# 新竹市政府 函

主旨：檢送召開100年7月份「新竹縣、市、科學園區建築法規聯席研討會」會議紀錄乙份，請 查照。

# 100 年 7 月份「新竹縣、市、科學園區建築法規聯席研討會」 會議紀錄

說明：依建築技術規則建築設計施工編第 263 條第 1 項規定：「建築基地應自建築線或基地內通路邊退縮設置人行步道，其退縮距離不得小於一點五公尺，退縮部分得計入法定空地。」，部分建築基地案例（如附件 2-1）退縮設置人行步道方式，致生疑義。

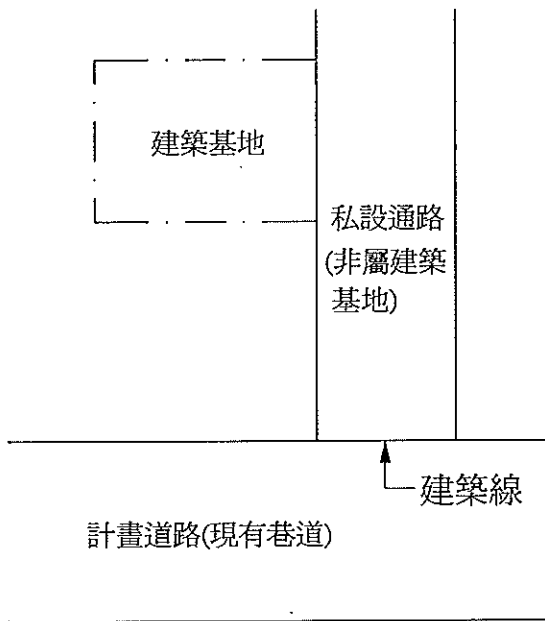
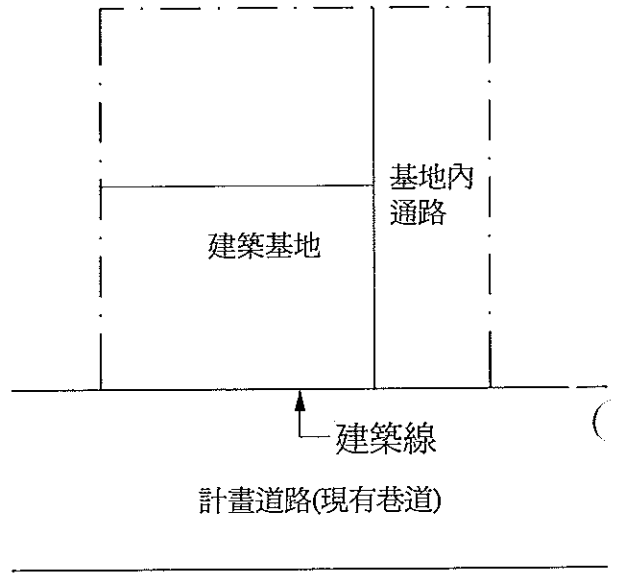
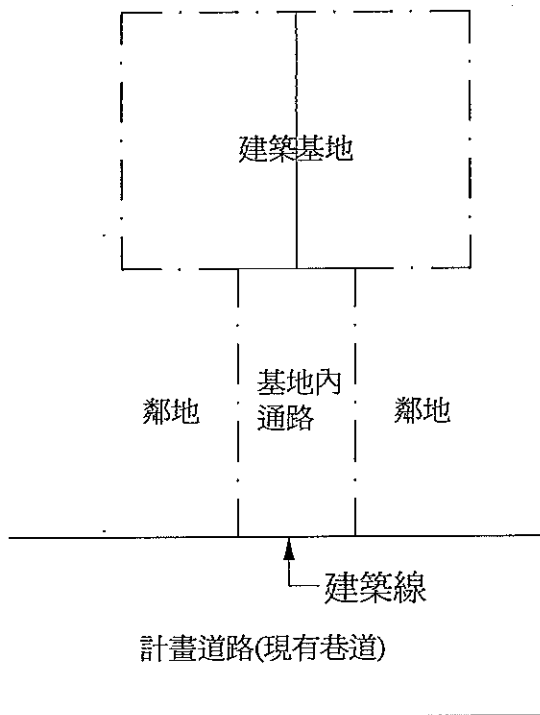
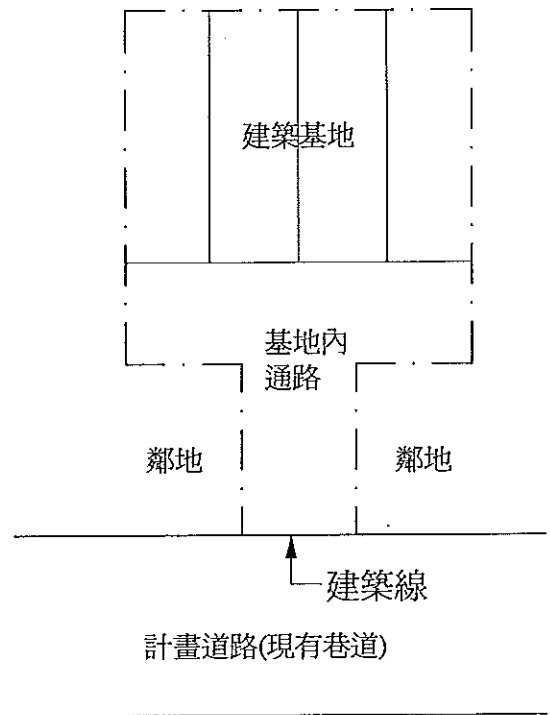
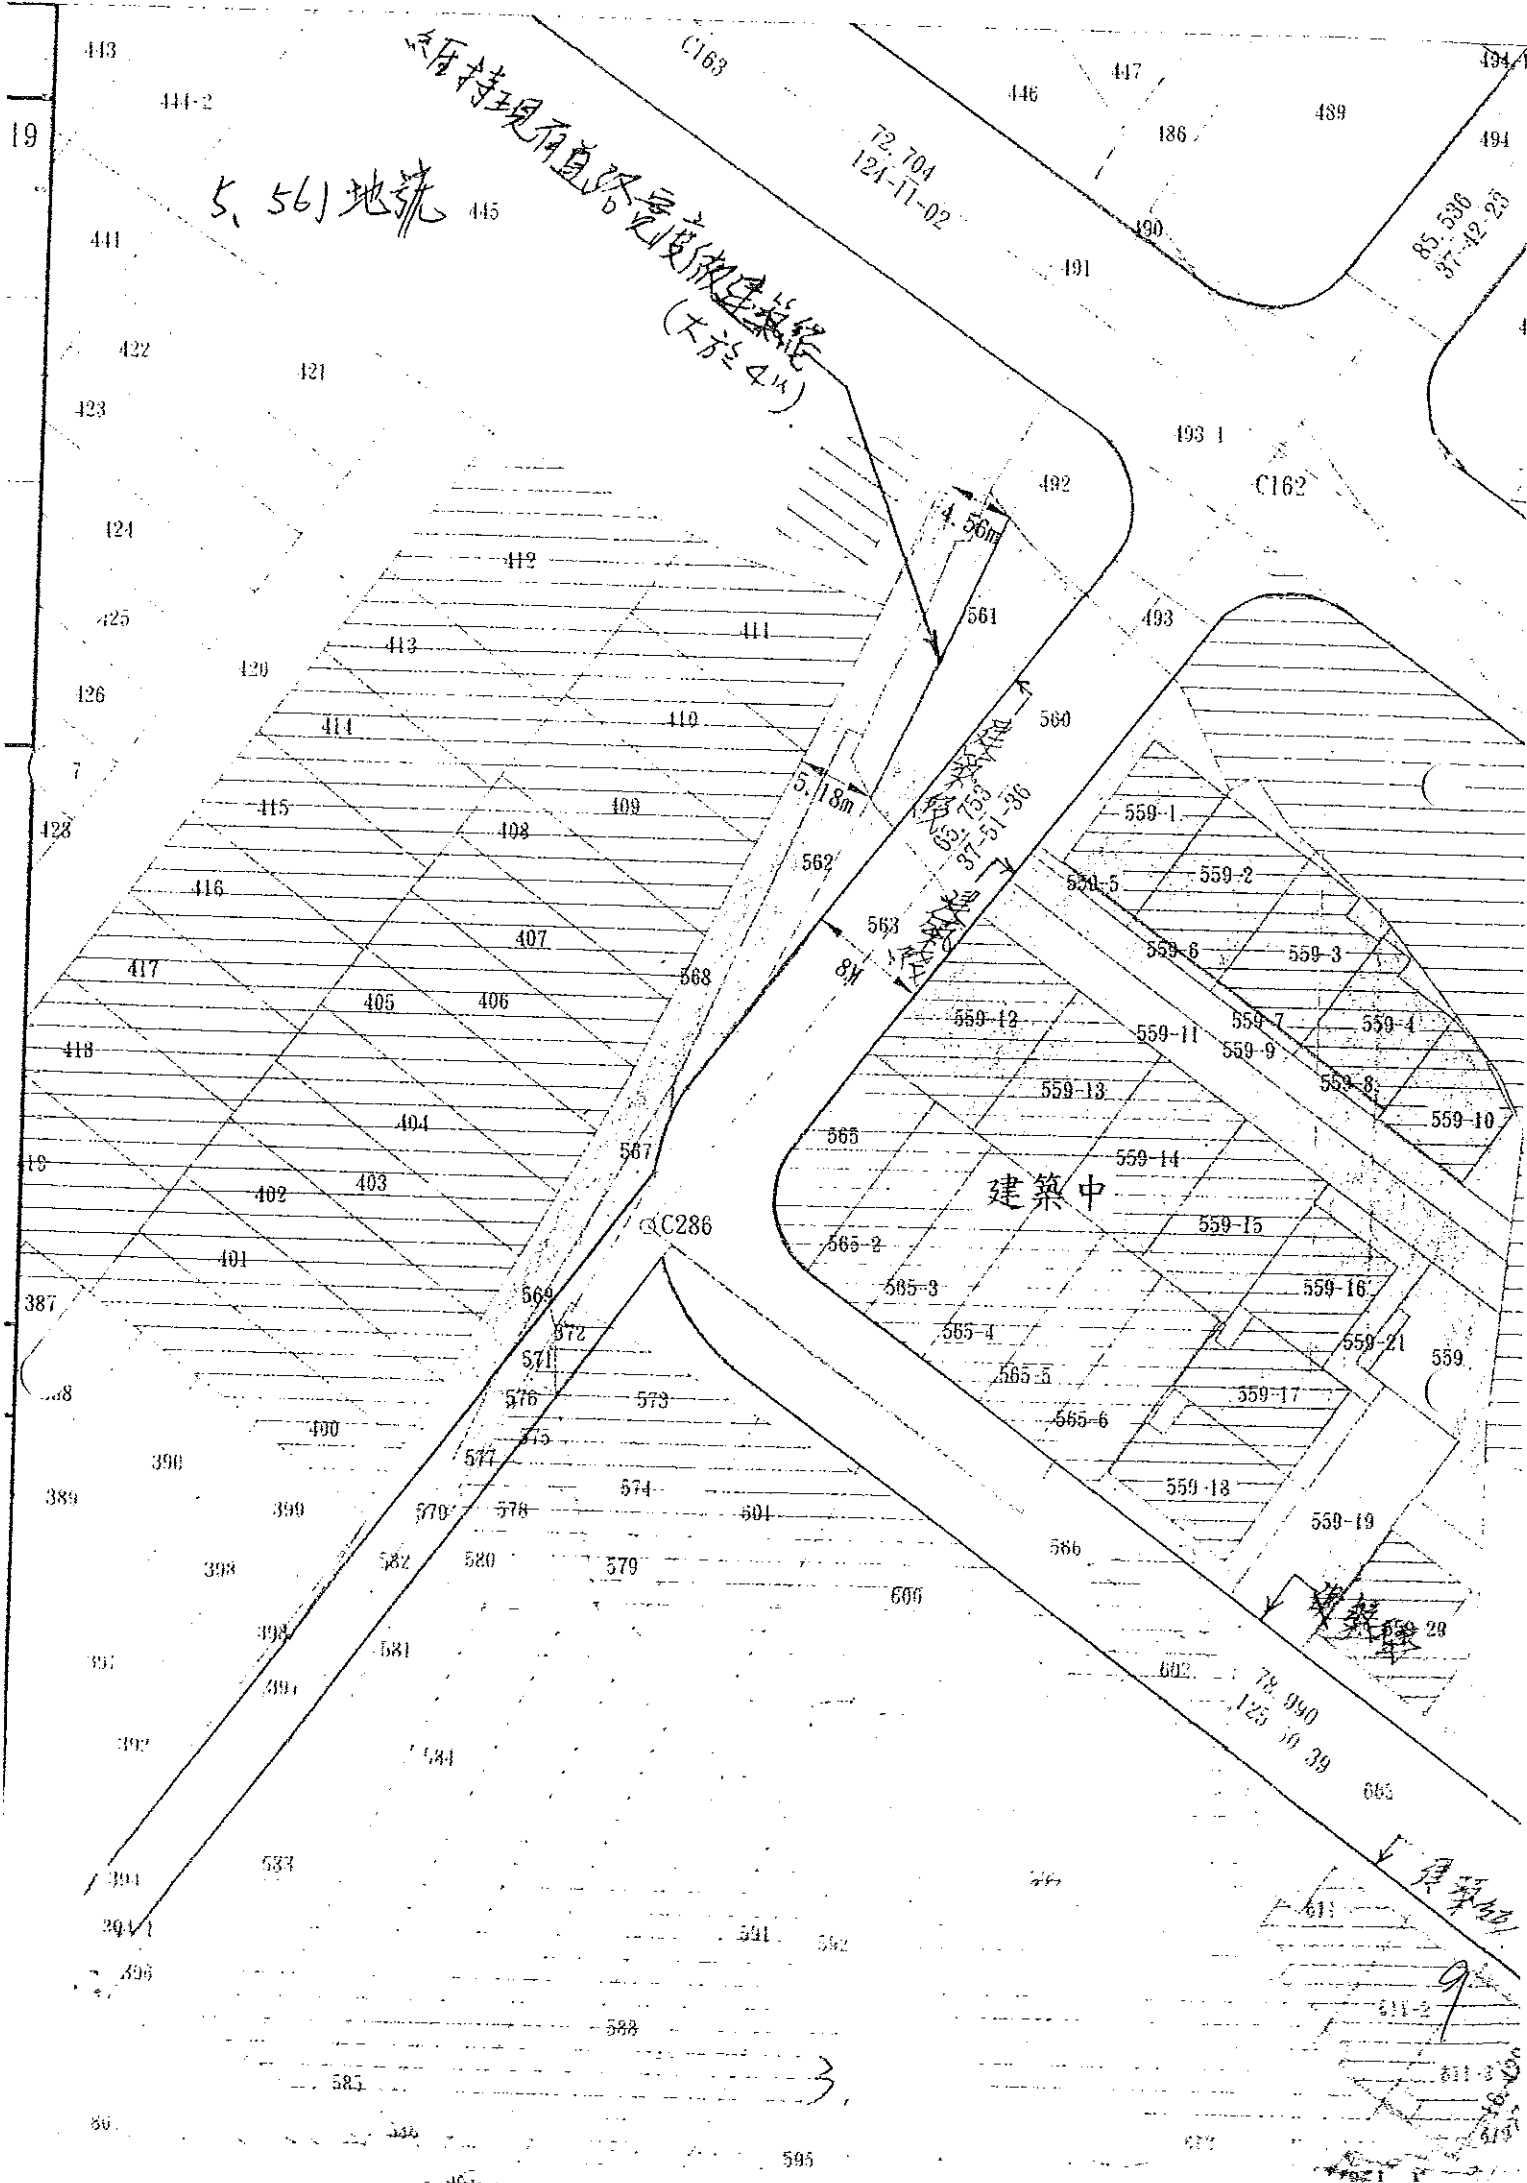
案由：有關建築技術規則建築設計施工編第 263 條第 1 項規定退縮設置人行步道疑義，提請討論。

結論：1. 案例 1（臨接私設通路之建築基地）：依建築技術規則建築設計施工編第 263 條第 1 項規定辦理。

2. 案例 2（轉角建築基地）：依內政部 87.03.25 台內營字第 8771504 號函案由三決議辦理。（如附件 2-2）

3. 案例 3 (類似裏地之建築基地 a) : 依建築技術規則建築設計施工編第 263 條第 1 項規定, 就建築基地臨接基地內通路部分退縮辦理。
4. 案例 4 (類似裏地之建築基地 b) : 依建築技術規則建築設計施工編第 263 條第 1 項規定, 就建築基地臨接基地內通路部分退縮辦理。
5. 案例 5 (561 地號) : 依建築技術規則建築設計施工編第 263 條第 2 項規定辦理。

# 附件3-1

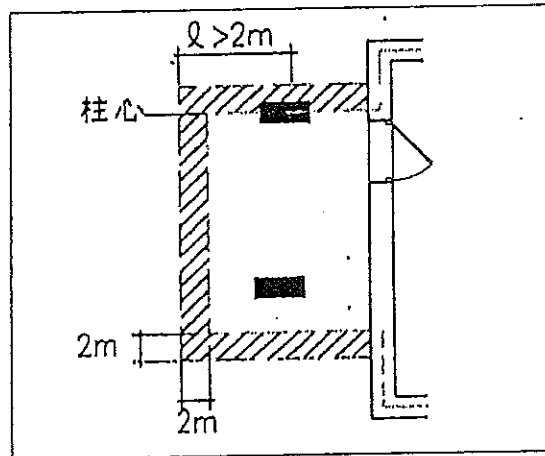
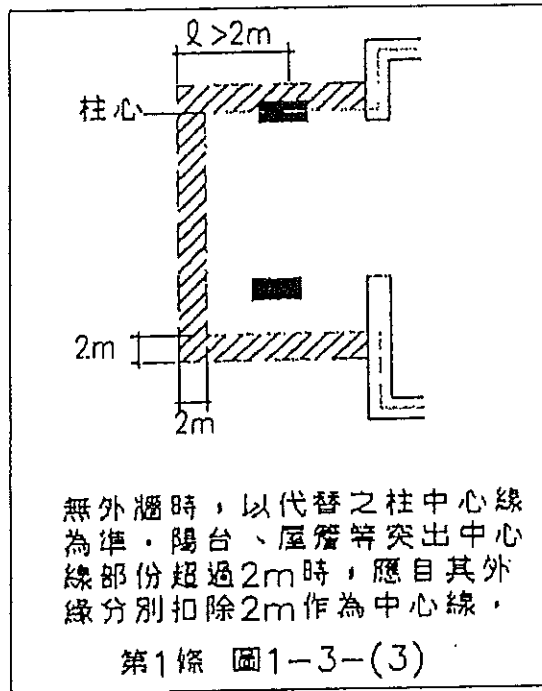
案由：有關建築技術規則建築設計施工編第1條第3款規定「建築面積」：建築物外牆中心線或代替柱中心線以內之最大水平投影面積，其計算方式疑義，提請討論。（如附件3-1）

說明：1.按建築技術規則建築設計施工編第1條圖1-3-(3)所示，「無外牆時，以代替之柱中心線為準，…」，當建築物無外牆時，其計算「建築面積」之牆

中心線是以柱中心線代替。如建築物設有外牆時，其計算「建築面積」之牆中心線是否以柱中心線代替？

如建築物設有外牆時，其計算「建築面積」之牆中心線是否以柱中心線代替？

結論：有關「建築面積」之計算方式，依建築技術規則建築設計施工編第 1 條第 3 款之規定，建築物有外牆以牆中心線計算，無外牆時以代替之中心線為準計算，如有屬特殊個案事實認定者，請審查單位就個案申請圖說核處辦理。
